Referitor la cererea de aviz de amplasament, înregistrată cu nr. 60101937825 / 14.03.2019, pentru obiectivul AMPLASARE PANOU PUBLICITAR IN SISTEM PROVIZORIU SI DEMONTABIL de la adresa judet CLUJ, oras CLUJ-NAPOCA, str. OBSERVATORULUI, nr. FN.

AVIZ DE AMPLASAMENT FAVORABIL Nr. 60101937825 / 19.03.2019

Elaborare proiect pentru autorizarea lucrarilor de amplasare panou publicitar in sistem provizoriu si demontabil, din localitatea Cluj-Napoca, strada Observatorului, nr. Fn., judet Cluj, în urma analizării documentației depuse vă comunicăm **avizul favorabil**,

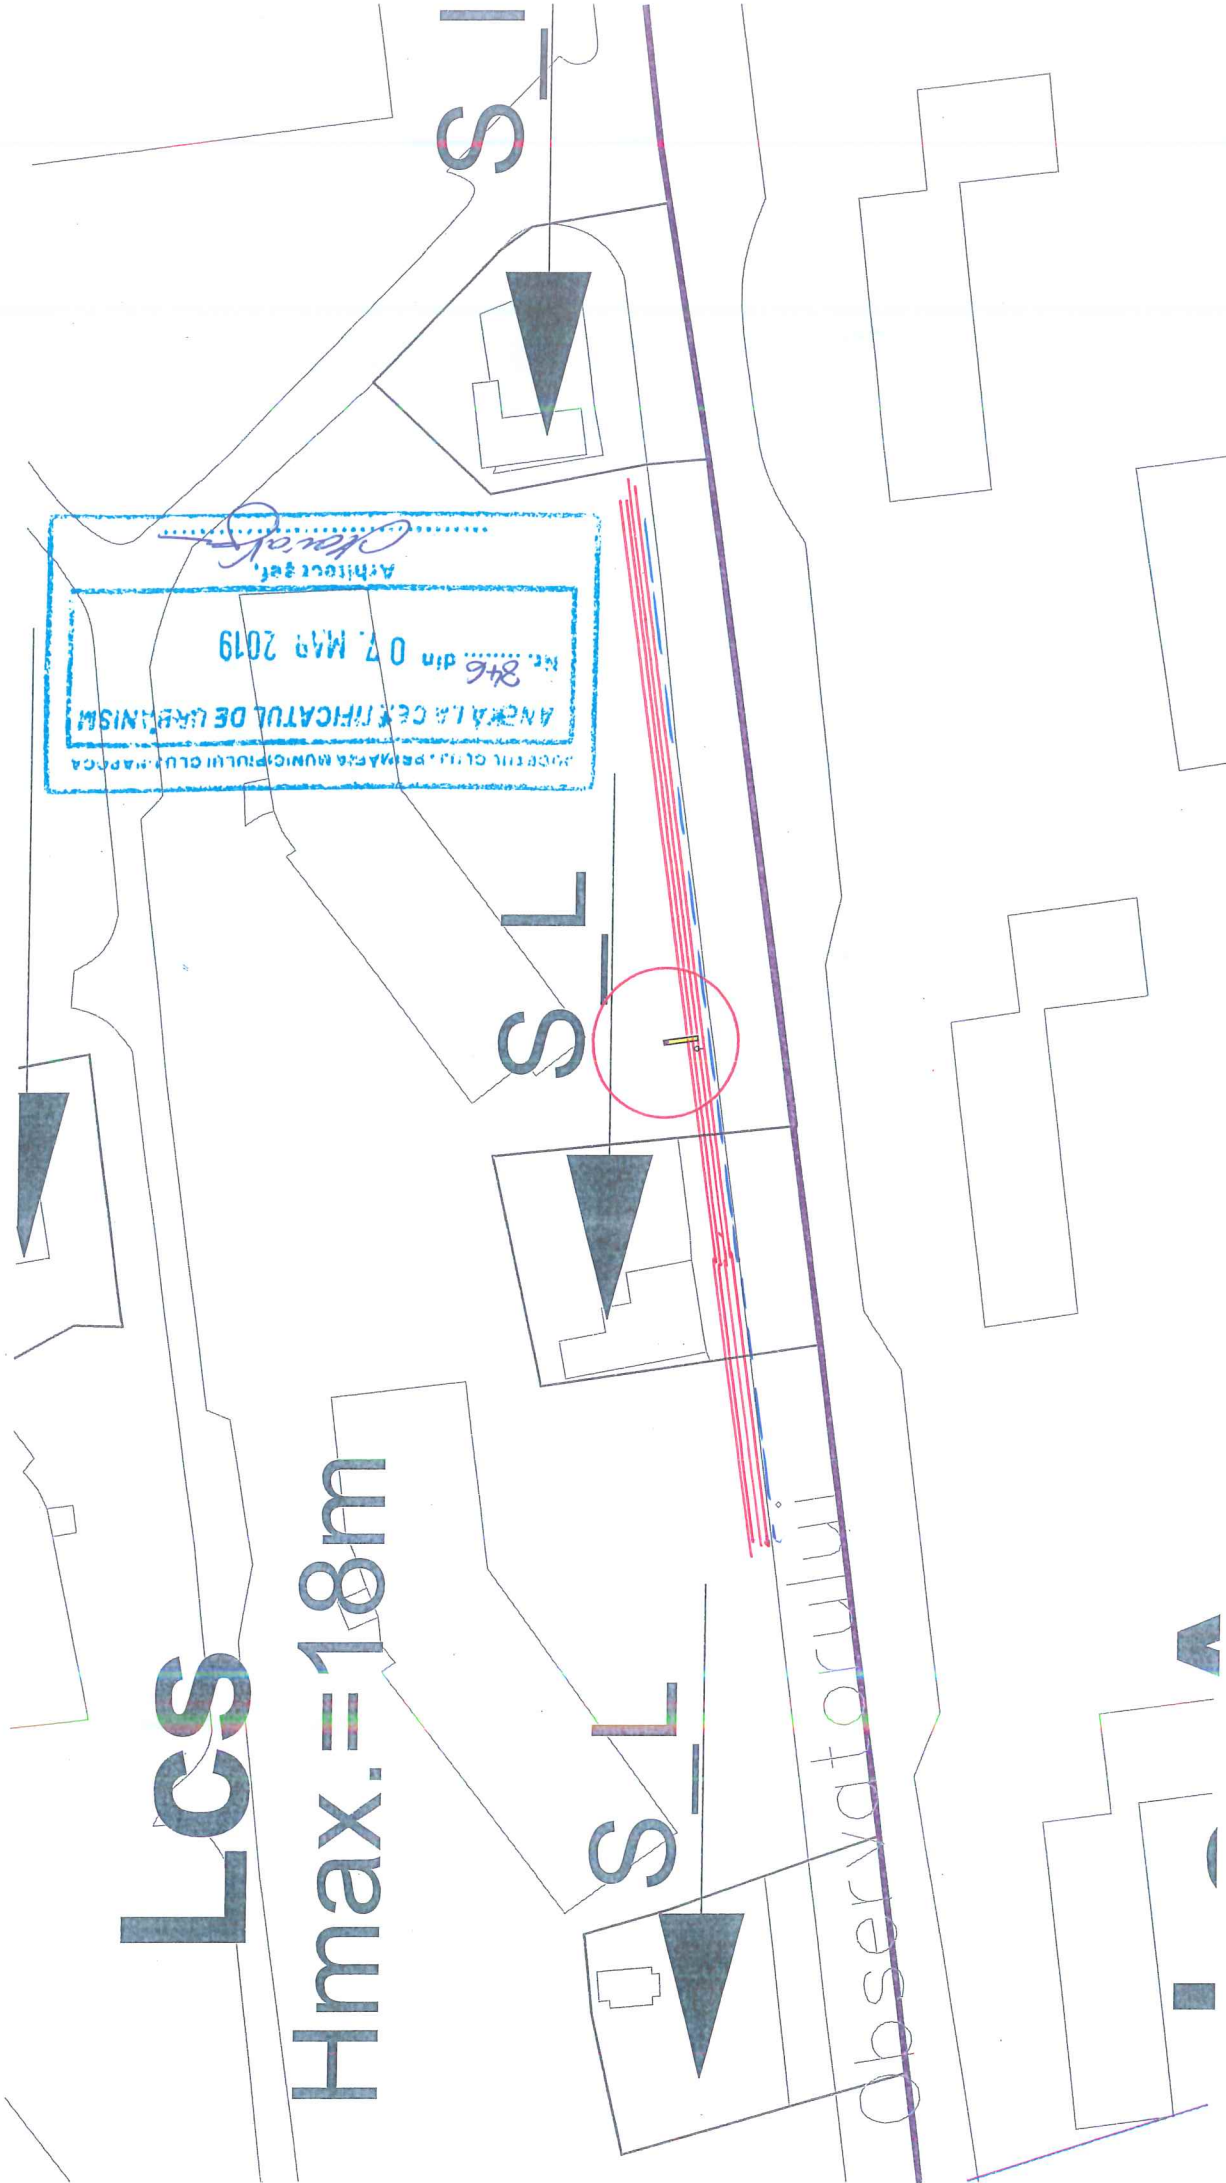
Va attentionam de existenta traseelor L.E.S. conform planului de situatie anexat.

Intre fundatia fundatia panoului propus si cea mai apropiata L.E.S. se va respecta distanta minima de 0.6 m, in plan orizontal (se vor efectua sondaje manuale in acest sens).

Va fi asigurat accesul fara conditii la L.E.S. in caz de defectiuni ,interventii, etc. Se vor respecta distantele minime fata de L.E.A. 0,4 KV, conform P.E. 106/2003; in caz contrar se impune reglementarea (dupa caz, devierea) L.E.A. 0,4 KV, cu o firma atestata A.N.R.E. pe cheltuiala solicitantului, pe baza de proiect avizat de S.D.E.E. Cluj, in vederea respectarii acestor distante. Nu se vor afecta instalatiile electrice ale SDEE Cluj; orice eventuala modificare adusa acestora se va realiza cu o firma atestata A.N.R.E., pe cheltuiala solicitantului, pe baza de proiect avizat de SDEE Cluj. Inainte de inceperea lucrarilor se va solicita predarea-primirea amplasamentului (fax 0264205874

Tel.: +40 384 11 66 03
Avizat Conform:
CFO
INTEGRATOR
Nr. 12276/19.03.2019
CR

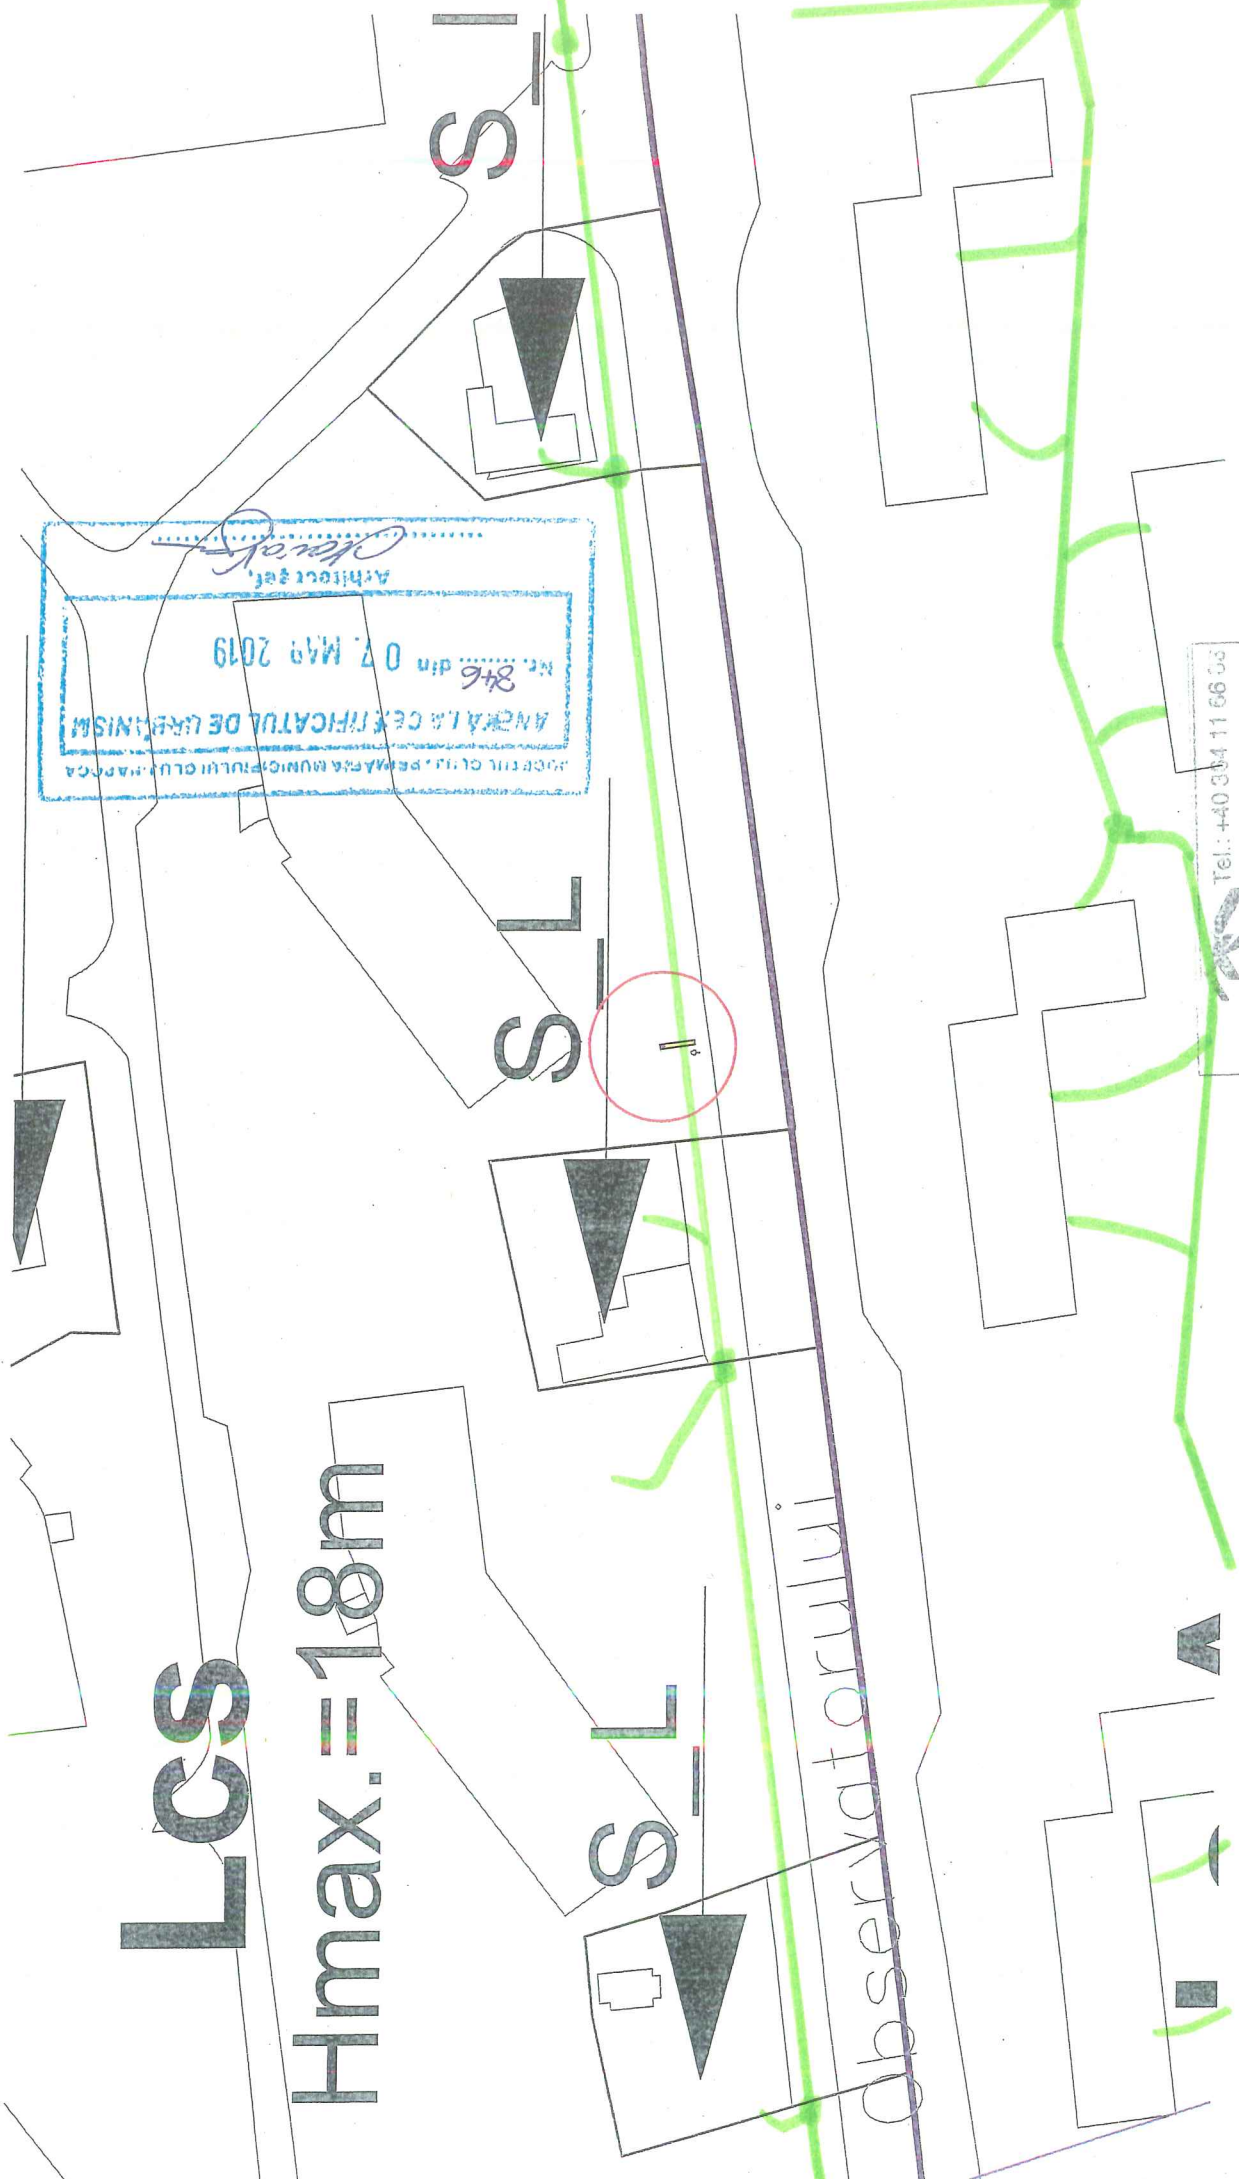
Subtraversarea retelei CFO Integrator:	DA <input checked="" type="checkbox"/>	NU <input type="checkbox"/>
Solicitare de asistenta tehnica pe durata instalarii:	DA <input checked="" type="checkbox"/>	NU <input type="checkbox"/>
Pastrare distanta de siguranta 60 cm:	DA <input checked="" type="checkbox"/>	NU <input type="checkbox"/>
